見解書 **再見解書**

開 発 事 業 の 名 称	万博記念公園駅前周辺地区活性化事業共同住宅新築計画 ③敷地		
事 業 区 域 の 位 置	吹田市 山田東四丁目45-7		
予 定 建 築 物	<input checked="" type="checkbox"/> 共同住宅 <input type="checkbox"/> 戸建住宅 <input type="checkbox"/> その他 ()		
意見に対する見解	別紙のとおり。No.1~6		
※受付年月日	R7年1月15日	※受付番号	第06-L-16号
※備 考			※受付印

用地①-a、②、③共通 再見解書 No. 1～6

「敷地②・③の車両出入口」についてお伝えしたいと思い、意見書を提出いたしました。

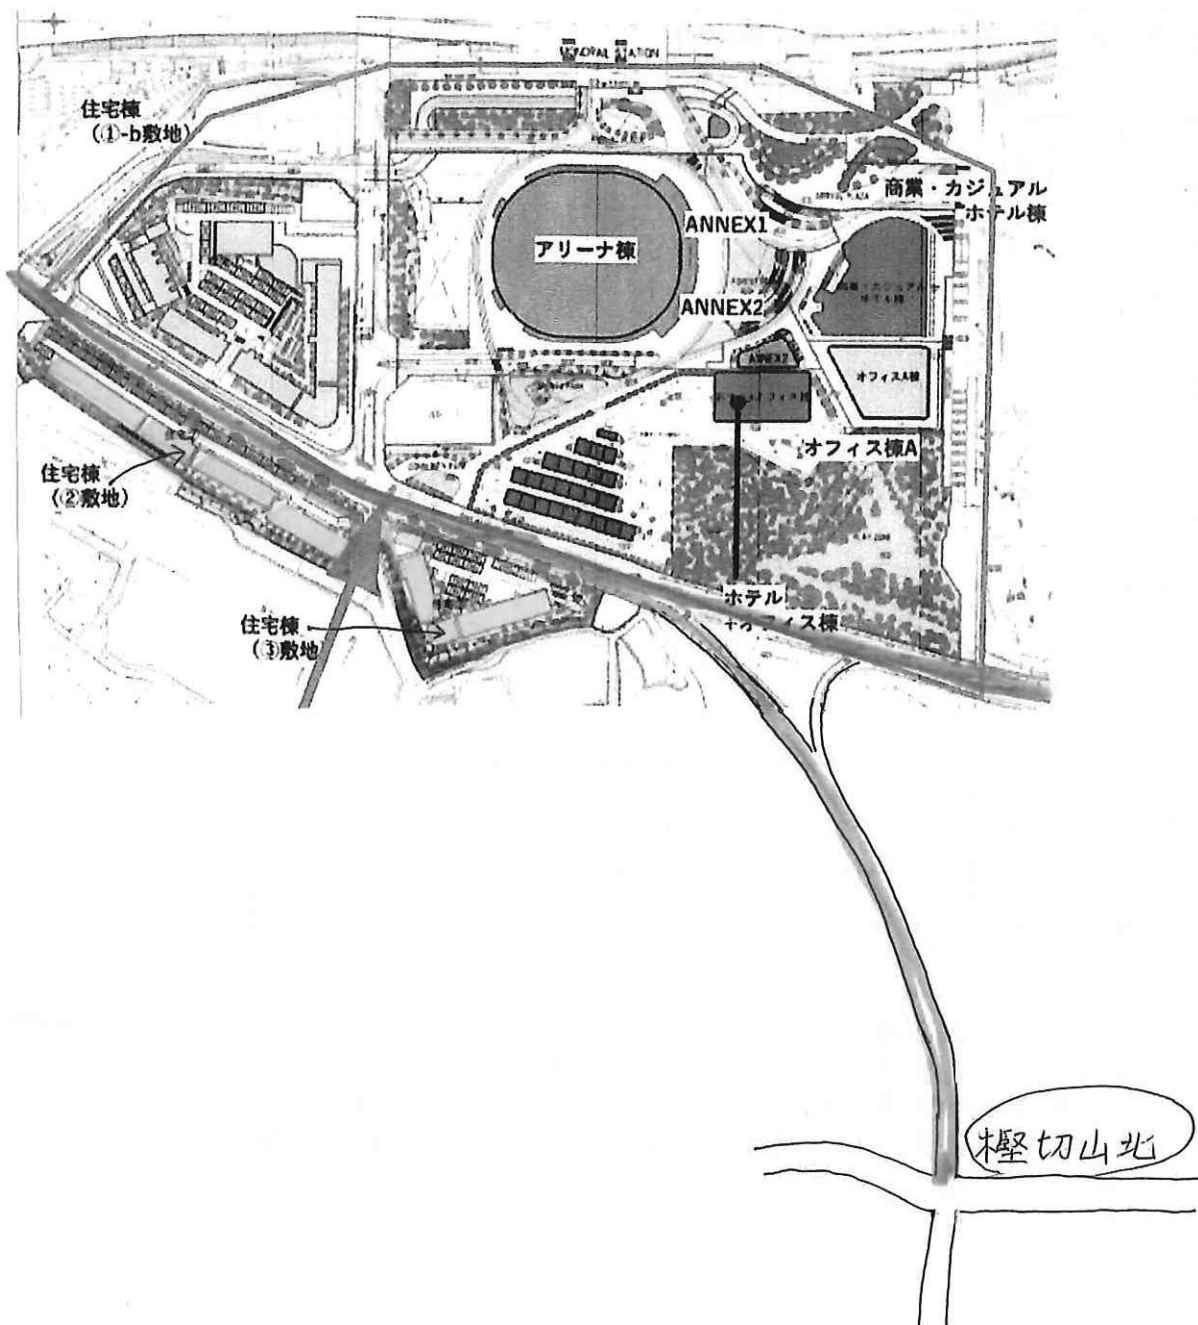
「敷地②・③の車両出入口」について、現在の計画では歩道・自転車通行帯を横断して外周道路へ合流する構造になっています。

しかし、外周道路は檜切山北の交差点方面からの車が合流後に加速しやすく、敷地③のように外周に直接出入口を設けるのは非常に危険だと心配しています。

また、歩行者や自転車が常に通行する場所を車が横切するため、視認性が低く、特に速度変動の大きい自転車との事故リスクが高い状況だと思います。

周辺は駅や公園の利用者が多く、子どもや高齢者も頻繁に通行します。現状の対策はカーブミラーのみですが、これでは死角の解消・速度抑制・優先関係の明確化が不十分で、安全が確保されていないと感じています。行政・事業者の方々に、より実効性のある安全対策の検討・改善を強く求めます。

現在計画している用地②・③の車両出入口は、歩道および自転車通行帯を横断して外周道路へ合流する構造となっています。

ご指摘のとおり、外周道路は交差点通過後に車両が加速しやすい区間であり、直接出入口を設ける場合には安全性への配慮が必要であると認識しております。

また、歩行者や自転車の通行が常時見込まれる場所であることから、車両と歩行者・自転車との交錯リスクが存在することについても理解しております。

特に、駅や公園利用者、子どもや高齢者など交通弱者の利用が多い環境であることを踏まえ、十分な安全対策を講じる必要があると考えております。

現状の計画ではカーブミラーの設置等を想定しておりますが、ご指摘のとおり、視認性の確保、速度抑制、優先関係の明確化については追加対策の検討余地があると認識しております。今後は、歩道・自転車通行帯横断部の安全対策（段差処理、視認性向上、警戒表示等）、外周道路側での速度抑制策、歩行者・自転車優先を明確化する設計などについて、協議のうえ、より実効性のある安全対策の検討を進めてまいります。
